**Avis délibéré de l’Autorité environnementale
sur le Parc des Aygalades
secteur Bougainville (13) -
Actualisation de l’avis MRAe n°2018-2198**

n° Ae : 2021-20

Avis délibéré n° 2021-20 adopté lors de la séance du 19 mai 2021

Figure 3 : Les grandes entités du parc. Source : dossier

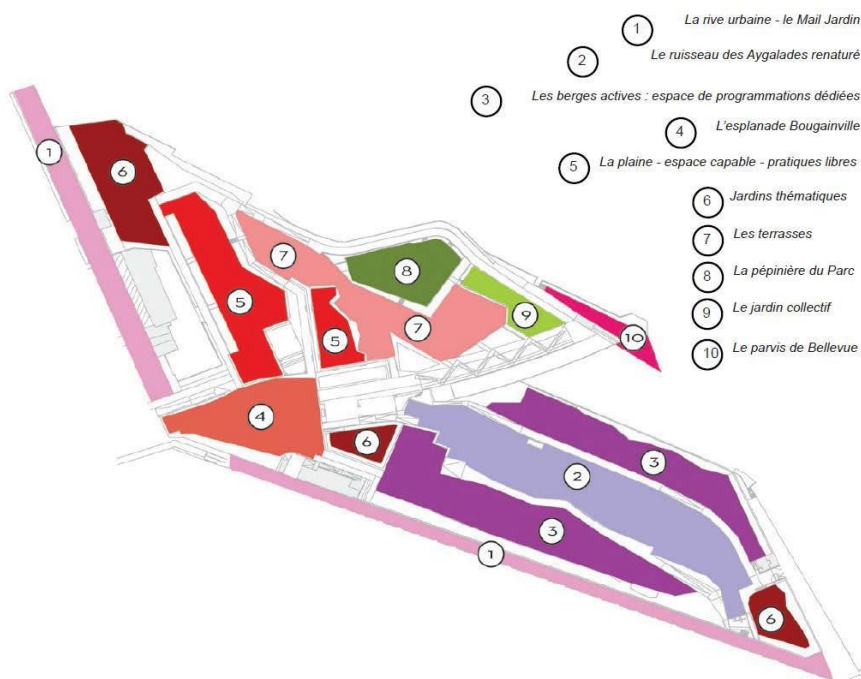
Cette renaturation comprend la reconstitution d'un fond biogène (régalage de matériaux gravelo-caillouteux au sein du nouveau lit), d'une granulométrie assurant une stabilité par rapport aux crues (stabilité de la base confirmée par modélisation pour la crue de référence Q20 de retour 20 ans), d'enrochements adaptés au droit des ouvrages et des seuils, et de l'aménagement de rides enterrées afin de favoriser une diversification des écoulements. Des travaux de génie végétal et de végétalisation doivent aussi participer à la stabilisation des berges qui peuvent être soumises à des forces d'arrachement notable lors de crues, dès la période de retour 2 ans en rive droite et 5 ans en rive gauche. Les principes de végétalisation retenus, alliant « grandes masses » d'essences ligneuses locales ou régionales et jardins thématiques, sont décrits de façon générale.

L'Ae recommande de décrire plus précisément la trame végétale du futur parc.

Figure 9 : Évolution des hauteurs d'eau après aménagement, scénario avec mur en gabion (Source : étude d'impact)

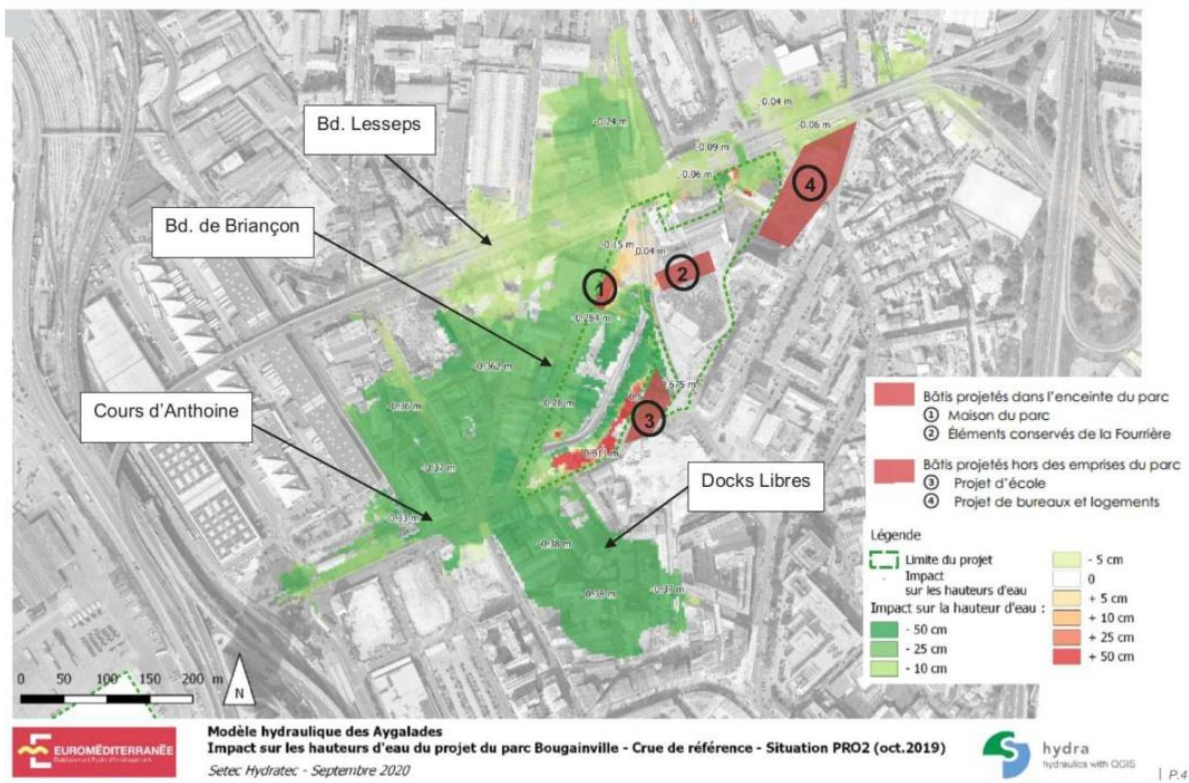
Seule la partie orientale du boulevard Ferdinand de Lesseps restera inondable (jusqu'à 1 mètre d'eau). L'étude d'impact n'intégrant pas le programme de constructions et le groupe scolaire, elle n'analyse pas leur compatibilité avec le PPRI et le risque résiduel : au vu des éléments disponibles, une modification du PPRI sera probablement nécessaire pour permettre la réalisation du groupe

scolaire ; l'emprise du nouveau bâtiment tertiaire serait en partie exposée à des hauteurs d'eau supérieures à 1 mètres.
